С ноября 2004 года на двигатели ЯМЗ-236НЕ, 236НЕ2, 7601.10 комплектаций устанавливаемых на автомобили «МАЗ» вместо ранее устанавливаемого жидкостно-масляного теплообменника пластинчатого типа 236Н-1013600-Б устанавливается теплообменник трубчатого типа 7601.1013600-02 (см. рис. 1 и 2)

Рис. 3. Теплообменник 236БЕ-1013600

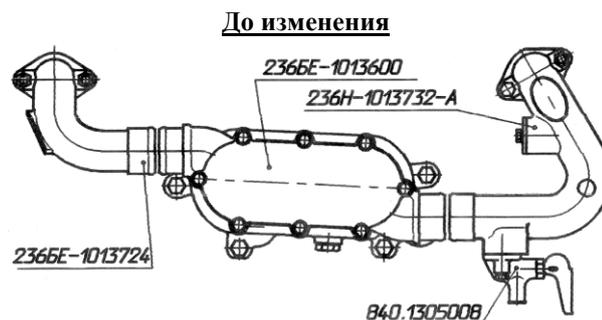
С ноября 2004 года на двигатели ЯМЗ-236НЕ, 236НЕ2 комплектаций устанавливаемых на автомобили «Урал» вместо ранее устанавливаемого жидкостно-масляного теплообменника пластинчатого типа 236БЕ-1013600 устанавливается теплообменник трубчатого типа 7601.1013600-12 (см. рис. 3 и 4).

Теплообменник 7601.1013600-12 в комплекте с патрубками 7601.1013724 и 7601.1013732 взаимозаменяем с теплообменником 236БЕ-1013600 в комплекте с патрубками 236БЕ-10137324 и 236Н-1013732-А. Новый теплообменник, также как и предыдущий, специального обслуживания не требует.
